CAVA MEI

VARIANTE AL PIANO DI COLTIVAZIONE

ZONIZZAZIONE P.R.G.
SOVRAPPOSIZIONE
LIMITI AREE INTERVENTO E P.T.R.A.C.

INTEGRAZIONE

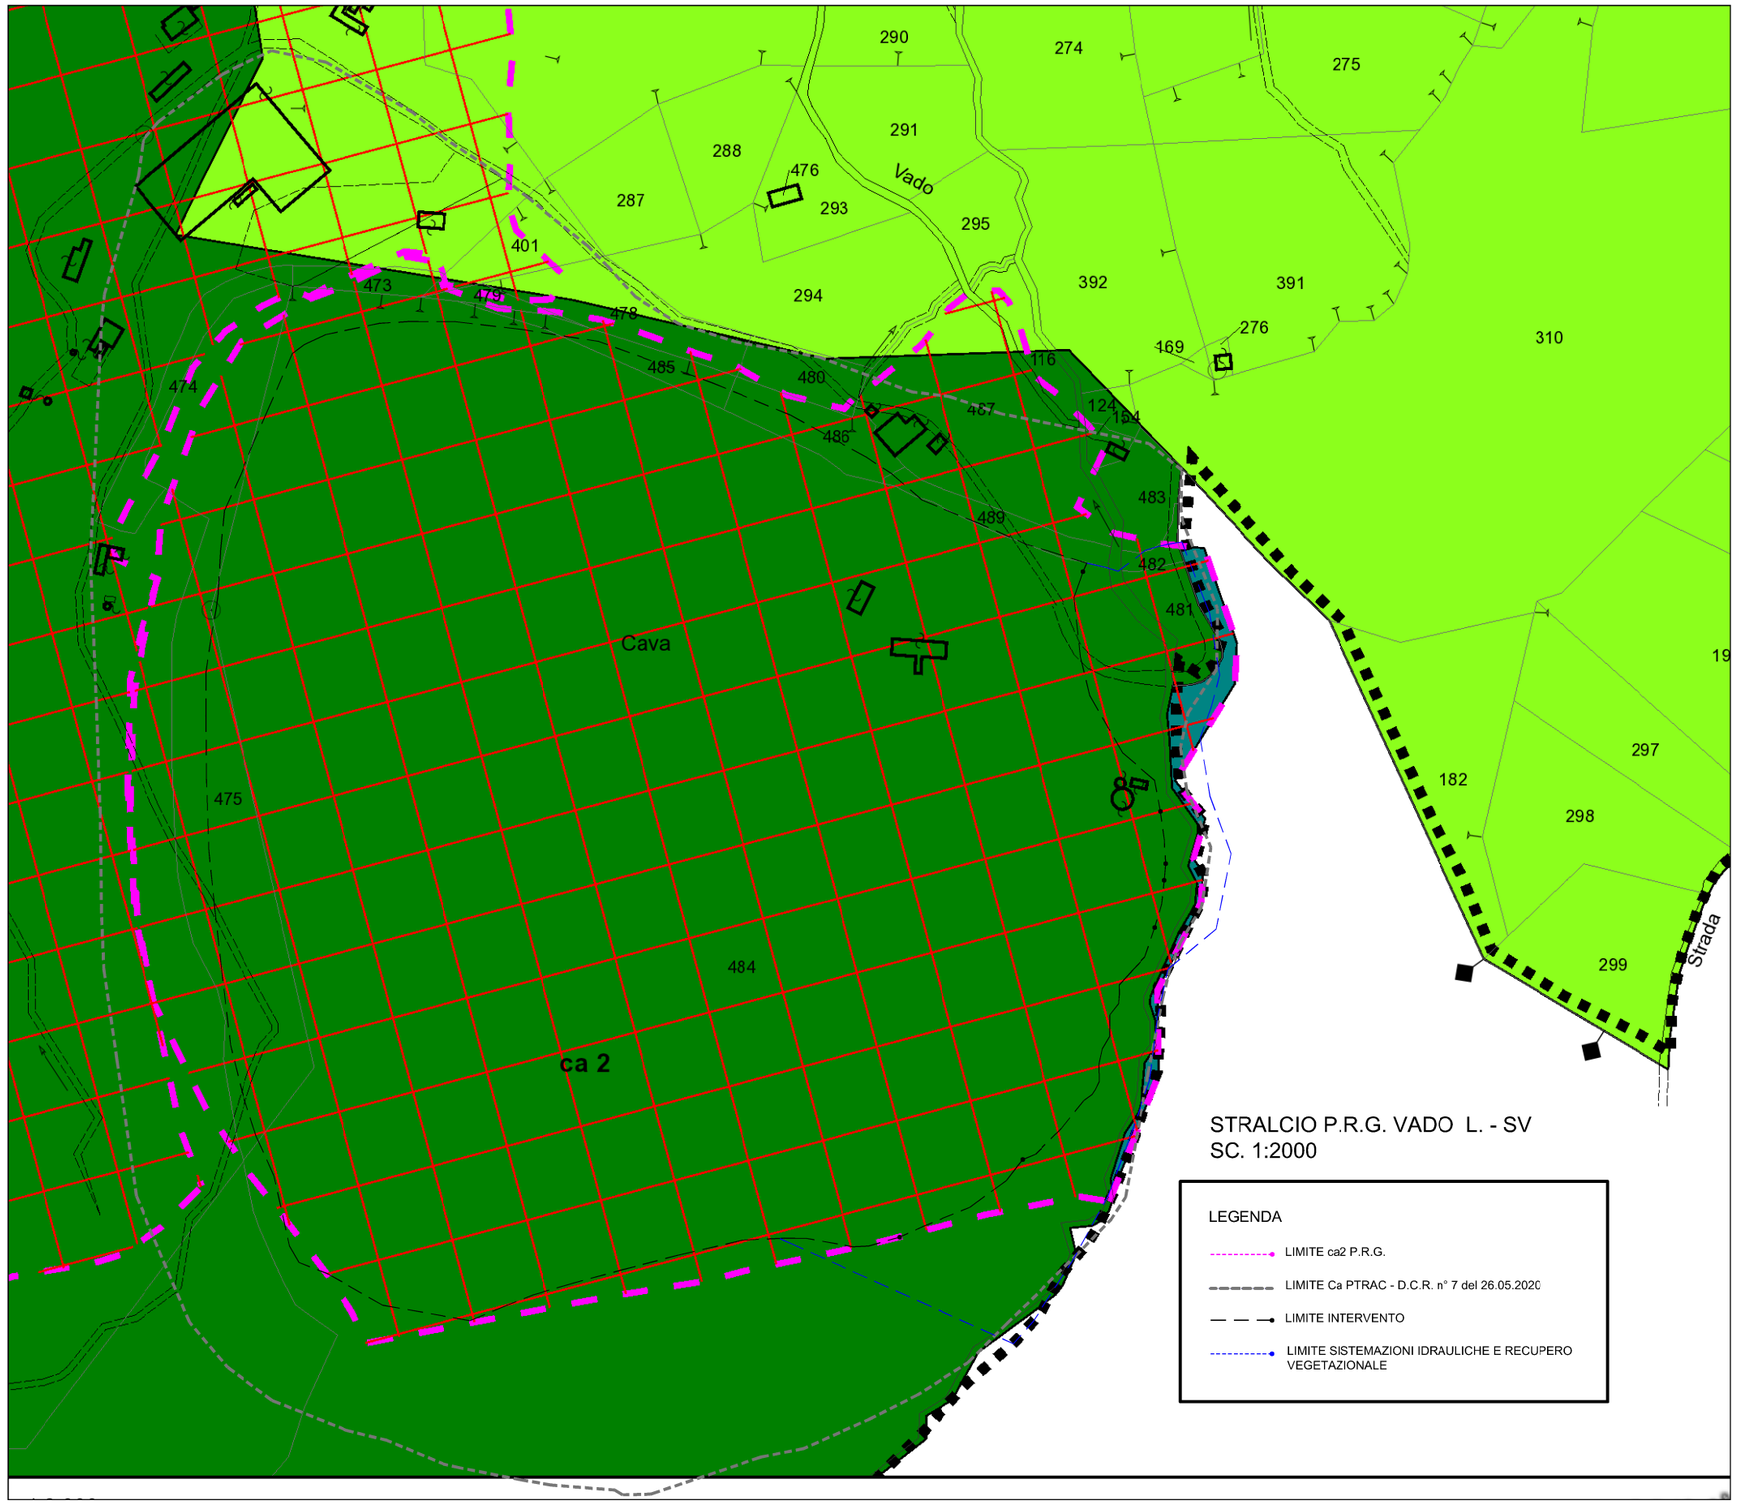
"Si richiede che nello stralcio cartografico della zonizzazione del PRG in oggi vigente venga riportato sia il perimetro dell'area di intervento che il perimetro dell'area di cava, come individuato nella scheda n. 04.SV.03 che disciplina la Cava Mei nel Piano Territoriale regionale dell'Attività di Cava, evidenziando eventuali scostamenti tra i due confini nonché valutando e dando atto della conformità delle azioni previste sia rispetto alla disciplina del PRG vigente, che alla normativa del P.T.R.A.C.".

Relativamente allo stralcio del P.R.G., appare evidente che la perimetrazione dell'area "ca2" riporta il limite dell'autorizzazione espressa con D.G.R. n° 5086 del 29.10.93, confermata dal rinnovo con Decreto Dirigenziale n° 583 del 20.03.07, con qualche semplificazione dovuta alla diversa scala di restituzione cartografica.

L'area "Ca" del P.T.R.A.C. ingloba l'area "ca2" del P.R.G. ad eccezione dell'estremità Nord che non è mai stata oggetto di coltivazione, né lo sarà col progetto di Variante al Piano di Coltivazione presentato, per cui non vi è contrasto fra il Piano di Coltivazione autorizzato ed il P.T.R.A.C. e neppure fra la Variante in progetto ed il P.T.R.A.C.

Si conferma che il Progetto di Variante è coerente con la normativa del P.T.R.A.C. e con quella del P.R.G.

Il limite dell'intervento in Variante ricade interamente entro l'area "Ca" del P.T.R.A.C. ed è compreso nell'area "ca2" del P.R.G.

Il limite dell'intervento ed il limite "ca2" del P.R.G. si intersecano con un lievissimo sfasamento a Sud Ovest, che si ritiene possa rientrare nella tolleranza dovuta alle diverse restituzioni cartografiche ed alla deformazione dovuta al formato di stampa (pdf) della tavola di P.R.G. utilizzata come base per il disegno. Infatti, il limite dell'intervento in Variante, sulla cartografia di progetto rientra nel limite dell'autorizzazione da cui deriva la perimetrazione "ca2" su P.R.G.
